DERIVAZIONE IDROELETTRICA SUL FIUME ADDA a valle del nuovo ponte sulla SS591

CONTRODEDUZIONI

Relazione

DATA PROGETTO	CONTRODEDUZIONI	SCALA	ELABORATO
Dicembre 2012	Giugno 2014		01.1

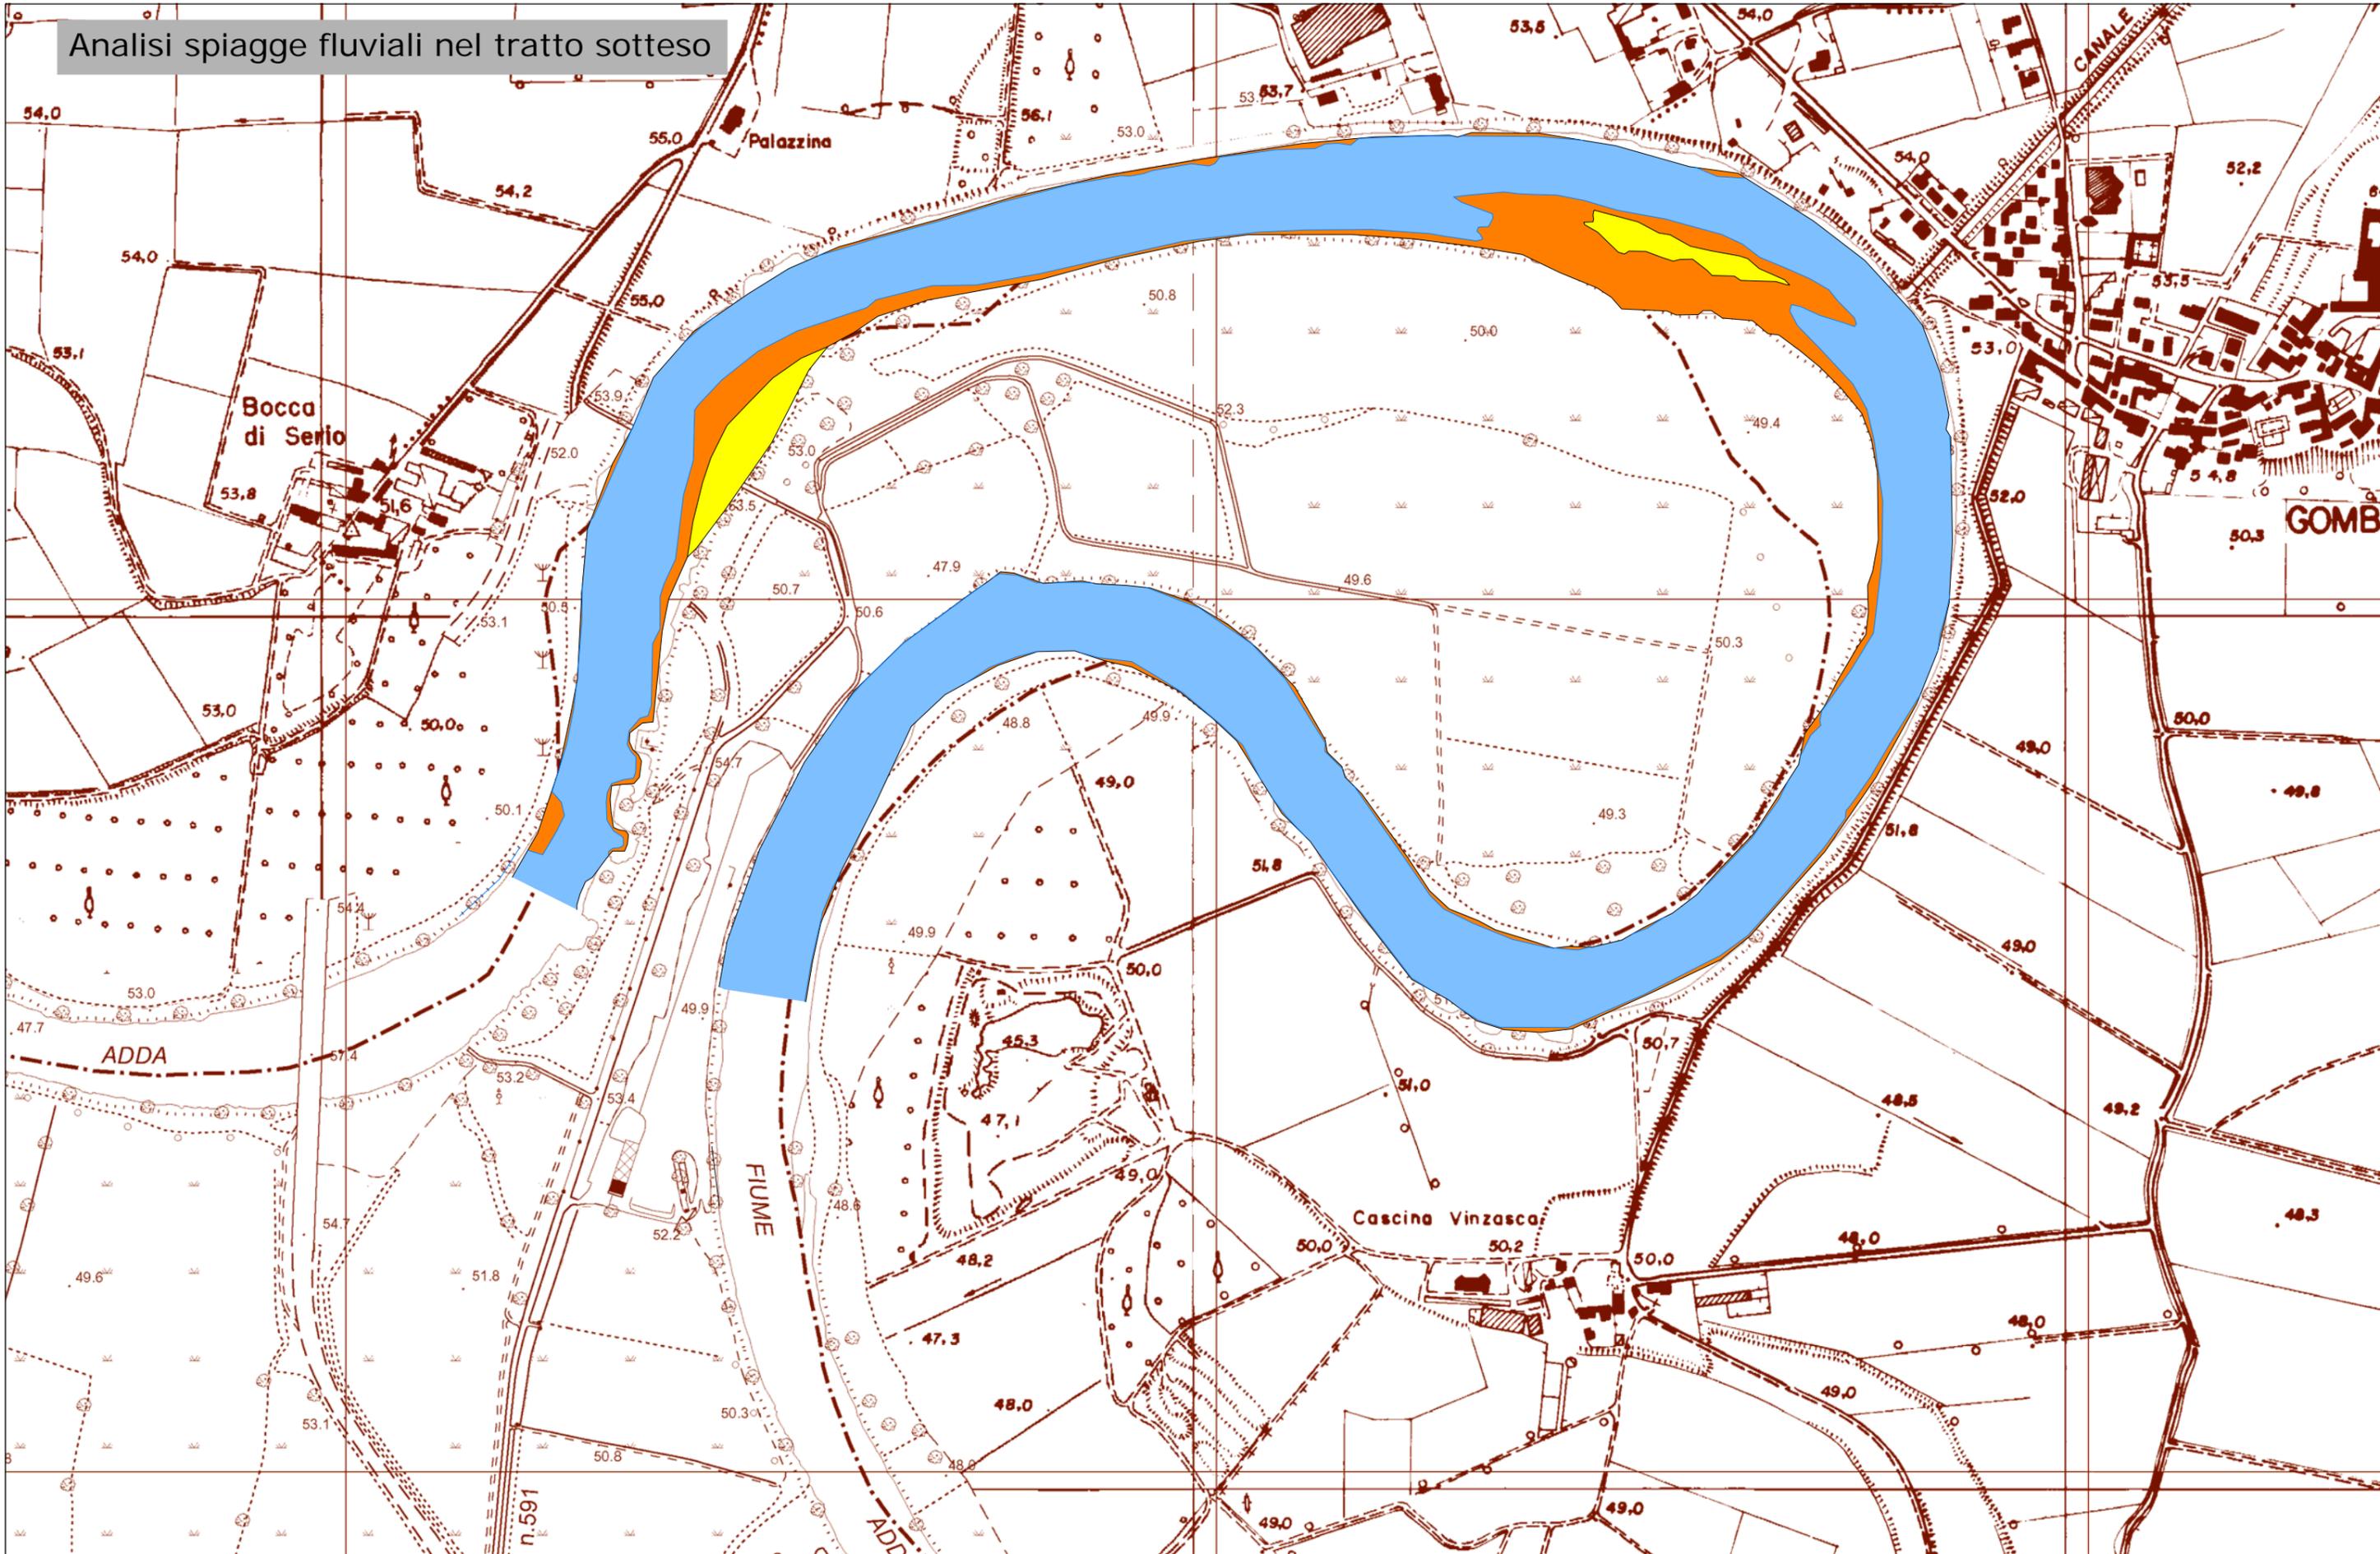
- 3) La planimetria con indicazione dell'alveo bagnato è riportata nella pagina successiva.

La planimetria evidenzia il contorno bagnato dell'alveo del fiume Adda nel tratto sotteso sia nella condizione attuale sia in quella di progetto.

La situazione esistente è quella ordinaria, con la portata media annua del fiume ($110 \text{ m}^3/\text{s}$), quella di progetto considera la condizione operativa col solo deflusso minimo vitale ($26 \text{ m}^3/\text{s}$).

Inoltre la planimetria riporta le spiagge evidenti nella condizione attuale ordinaria; in questo modo è rappresentato appieno il cambiamento delle spiagge nelle situazioni ante e post opera.
